Beantwoording vragen t.a.v. Bouwbesluit uit brief gemeente Tubbergen d.d. 3 mei 2023 met kenmerk

5.1.2e

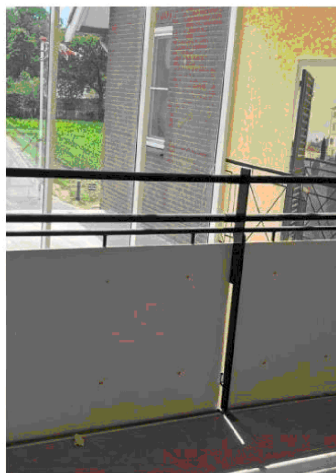
- Alle trap- en vloerrandafscheidings moeten worden aangeven op tekening. Zie ook bij 2.5. Welke beglazing is aanwezig?

Volgens de NEN 3569 moeten gevelelementen met een borstwering lager dan 850mm worden voorzien van veiligheidsglas.

De NEN 3569 heeft uitsluitend betrekking op letselbeperking (als gevolg van snijden en niet als gevolg van vallen), en is niet aangewezen in bijlage I van de Regeling Bouwbesluit. De NEN 2608 is wel aangewezen.

Uit het artikel <https://www.kenniscentrumglas.nl/wp-content/uploads/Veiligheidsglas-en-het-Bouwbesluit-artikel-KCG.pdf> is op te maken dat voor de betrouwbaarheid van glas(constructies) de NEN 2608 dient te worden gevolgd en niet uitsluitend naar breuk van glas moet worden gekeken maar ook naar de gevolgen van de glasbreuk. Dus naar letsel. Bij die uitleg kan worden gesteld dat het voorkomen van letsel als gevolg van glasbreuk in de breedste zin is geregeld vanuit het Bouwbesluit en daarom o.a. een borstwering lager dan 850 mm ook op de begane grond moet worden voorzien van veiligheidsglas.

Het is onduidelijk welke beglazingen zijn toegepast en of daar aan wordt verbouwd. Wij vragen u om hier wel aandacht aan te schenken. Dit is overigens geen weigeringsgrond.

De bestaande balustrades zijn vernieuwd en opgehoogd. Dit gebeurt niet met veiligheidsglas maar met panelen (12 mm multiplex). Daarboven hebben wij een extra stang geplaatst als doorval beveiliging, hiermee voldoen de balustrades aan de NEN3569 en NEN2608. Ter illustratie een foto van de balustrade:
